改善箇所説明図

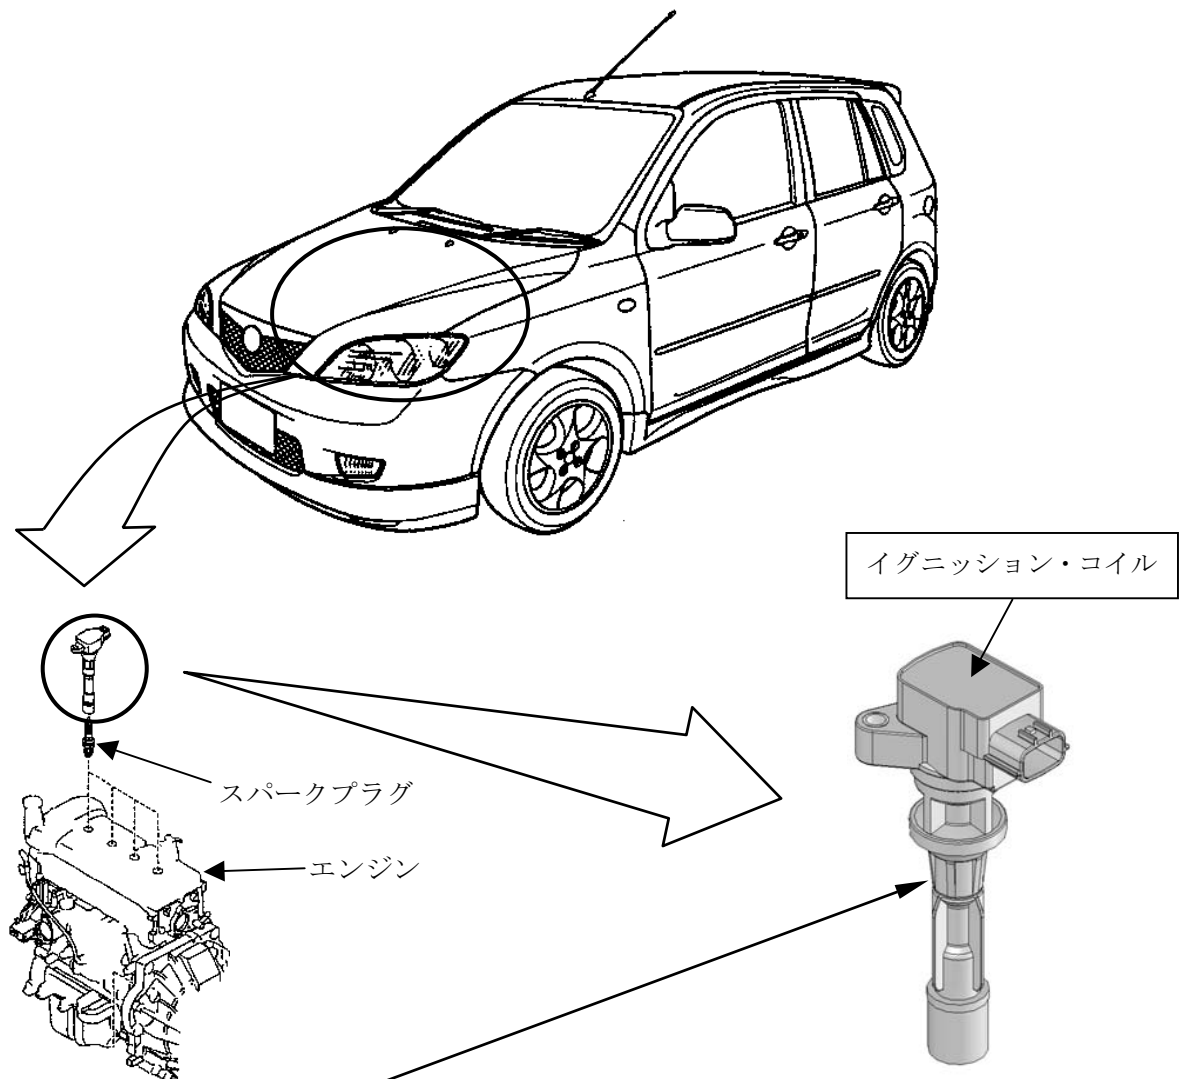
基準不適合発生箇所

原動機のイグニッション・コイルの製造工程が不適切なため、イグニッション・コイルに内蔵されているイグナイタを損傷させたものがある。そのため、そのままの状態で使用を続けると当該コイルとイグナイタが溶損し、エンジン不調となり、最悪の場合、エンストし再始動不能に至るおそれがある。

改善の内容

全車両、イグニッション・コイルを良品と交換する。

注：□は交換部品を示す。

識別：室内フューズ・ボックス・カバー裏に黄色ペイントを塗布する。
